## Nuevo diseño de elementos filtrantes de lubricante Hastings

Abril 2010

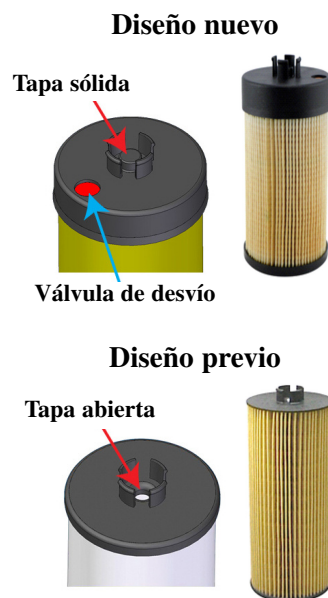
Nos complace anunciar que hemos rediseñado varios de nuestros elementos filtrantes de lubricante. El nuevo diseño incluye una válvula de desvío situada dentro del filtro mismo. El diseño de filtro previo no incluía una válvula de desvío y dependía del funcionamiento correcto de la válvula de desvío dentro de la caja del Equipo Original, aún después de muchos años de operación. Con el uso de nuestro nuevo filtro, ya no se utilizará la válvula de desvío del Equipo Original.

- Una válvula de desvío incorporada con la instalación de cada filtro nuevo.

*Se han realizado pruebas extensas para obtener un ajuste, forma y función apropiados dentro de la caja del equipo original y garantizar un rendimiento sostenido con respecto al diseño previo.*
